Note CRIIRAD N°10-88 / Assainissement du lotissement communal et gestion du risque radon à Saint-Pierre (Cantal)

Ancien site d'extraction d'uranium de Saint-Pierre (Cantal)

Observations du laboratoire de la CRIIRAD pour la réunion du GTT du 21 juin 2010

Planche n°2 : Villa centrale - Mesures au sol

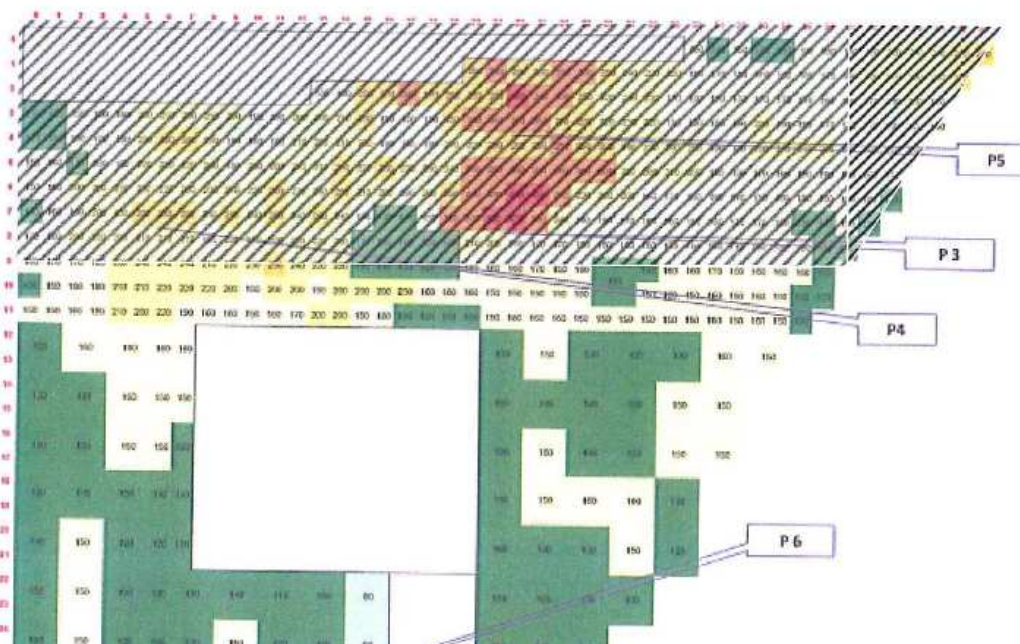
Or le projet de décontamination proposé par AREVA (courrier du 24/4/2009) ne porte que sur une partie des remblais situés entre la clôture nord des terrains des 3 pavillons et les pavillons. Nous reproduisons ci-après (carte C1), pour le cas de la villa centrale, la zone qu'AREVA propose d'assainir (hachures).

Ce projet consisterait à laisser des matériaux radioactifs sur la parcelle, à l'avant des villas (au sud), latéralement et y compris au contact des villas et très probablement sous les villas.

C2 / Extrait note IRSN du 29 mai 2010 / proposition de zone supplémentaire à décaper

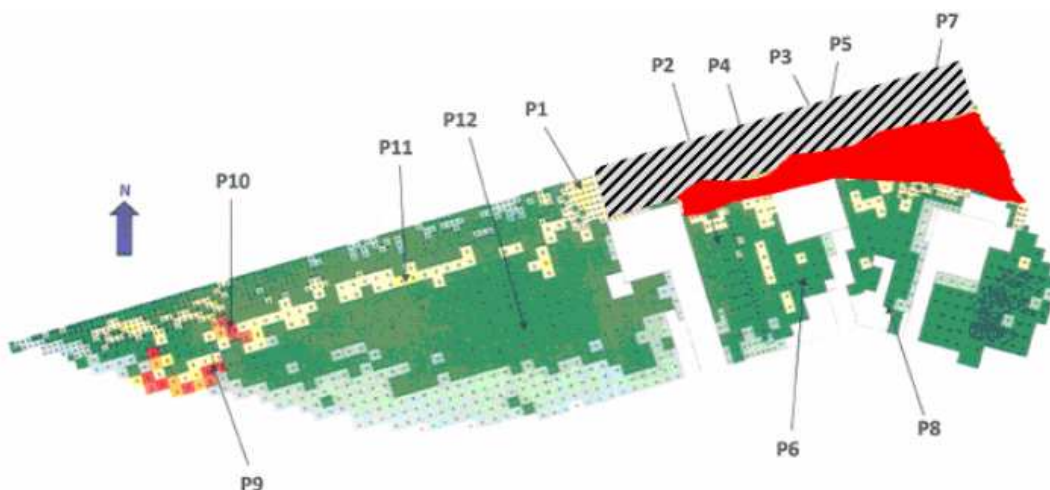
Dans sa note du 29 mai 2009, l'IRSN recommande que le décapage s'effectue au plus près des villas. L'IRSN recommande d'ajouter à la proposition d'AREVA la zone en rouge sur la carte C2 ci-dessous.

Cette proposition de l'IRSN n'est pas satisfaisante pour la CRIIRAD.

La CRIIRAD rappelle, comme elle l'a déjà clairement exprimé lors de la CLI du 13 mars 2009, qu'elle considère que les terrains construits du lotissement communal ne pourront être réputés assainis que si le programme d'assainissement inclus 3 conditions consistant à organiser l'enlèvement :

1. Des matériaux radioactifs sur **l'ensemble de la surface de chaque parcelle**, y compris sur l'avant et les côtés des villas.

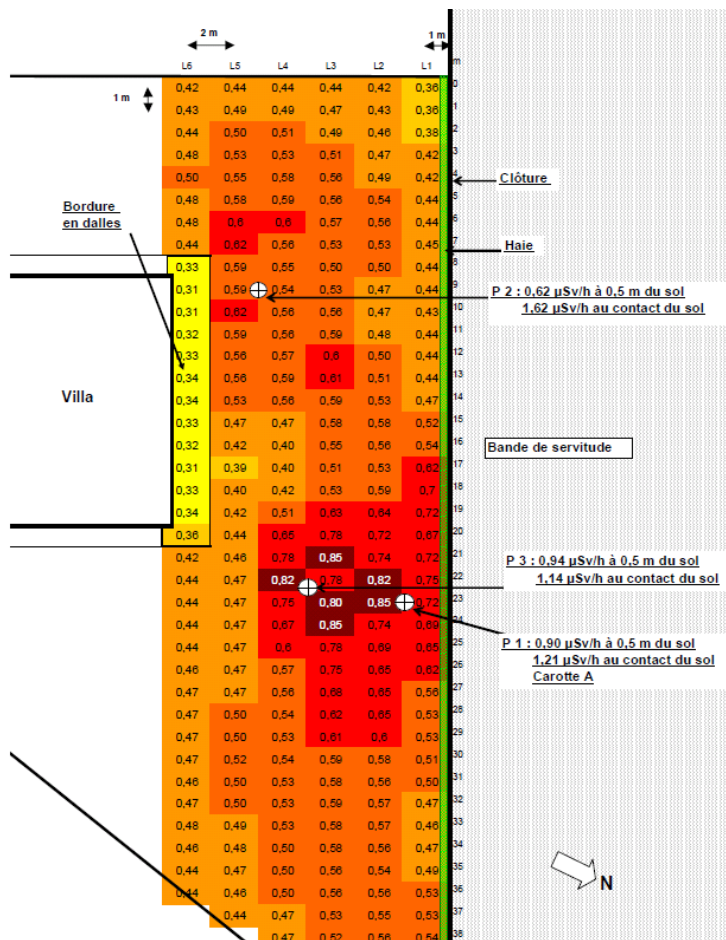
Les mesures radiométriques détaillées effectuées par le laboratoire de la CRIIRAD en 2006 au nord de la villa centrale montrent que des matériaux radioactifs sont présents jusqu'au mur des fondations de la villa (cf. carte C3 ci-après).

Le débit de dose à 50 cm du sol (plus de 0,4 $\mu\text{Sv/h}$) est ainsi plus de 2 fois supérieur à la normale le long de la ligne qui longe le mur nord de la villa.

La réduction du débit de dose à 0,3 $\mu\text{Sv/h}$ (soit encore 50 % au dessus du niveau naturel) est due à l'effet d'écran apporté par les dalles.

La proposition initiale d'AREVA du 24/4/2009 consistant à arrêter le décapage à plusieurs mètres du mur nord de la villa centrale est absurde. Elle consisterait à laisser des déchets radioactifs radifères au contact des fondations.

C4 / Sables uranifères naturels en place à St Pierre

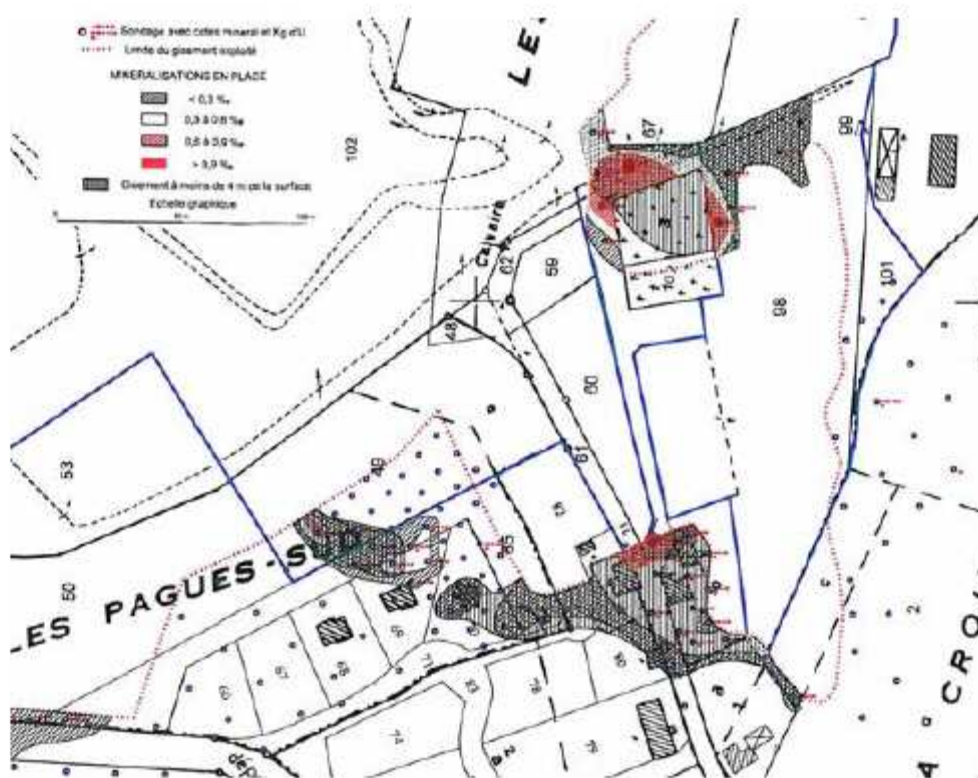
L'enlèvement de l'ensemble des remblais constituerait donc une solution radicale et définitive d'assainissement. Cependant les documents fournis par AREVA indiquent qu'il existe par endroit, sous la couche de remblais radioactifs des sables uranifères naturels non exploités (voir carte C4 ci-dessous extraite de l'avis IRSN du 29 mai 2009).

perturbé. L'IRSN attire notamment l'attention sur le risque de mise à jour, lors du décapage, de minéralisations en place (figure 3) qui conduirait à des mesures de débits de dose supérieures aux valeurs caractéristiques du bruit de fond naturel. Dans la mesure où ces éventuelles minéralisations seront recouvertes par une épaisseur suffisante de matériaux propres, l'IRSN considère qu'il n'y a pas lieu de pousser plus en profondeur, le décaissement.

La CRIIRAD recommande que les travaux de décaissement des parcelles bâties du lotissement se poursuivent, dans la mesure du possible, jusqu'à l'enlèvement des sables uranifères qui, s'ils sont laissés en place, pourront constituer un terme source radon.

Dans le cas où ils seraient laissés en place, cette information devra être mentionnée dans les actes notariés (conservation de la mémoire) afin que les futurs propriétaires prennent les précautions nécessaires en cas de travaux (creusement de piscine, forage, agrandissement, etc..).

Critère de décision pour les contrôles radiologiques

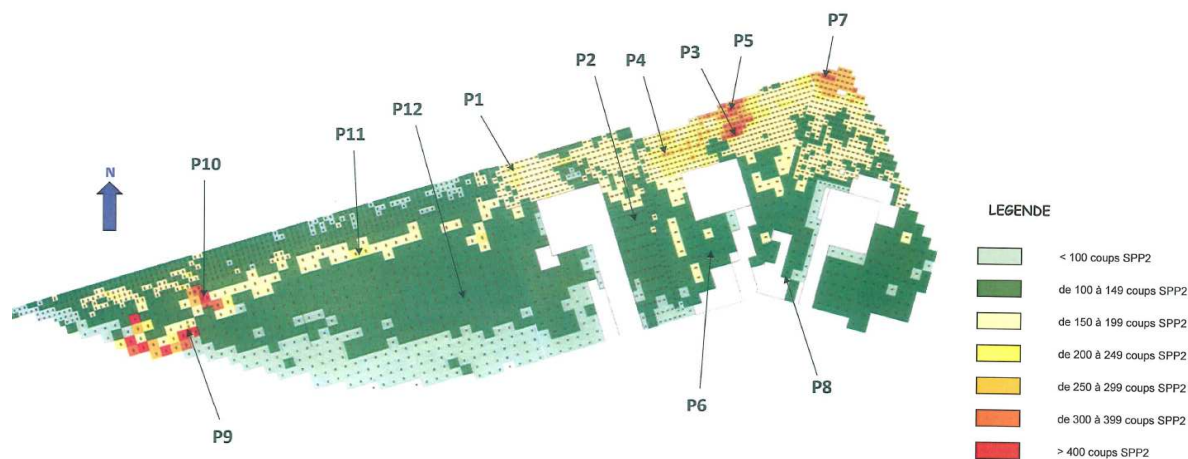
La CRIIRAD rappelle qu'elle demande que le critère de décision pour la poursuite des décapages des terrains contaminés soit l'obtention d'un flux de rayonnement gamma au contact comparable au bruit de fond et non pas un critère basé sur le débit de dose à 50 cm ou 1 m du sol comme le propose AREVA dans son courrier du 16 juin 2009. Ce point est fondamental pour garantir la qualité de l'assainissement radiologique.
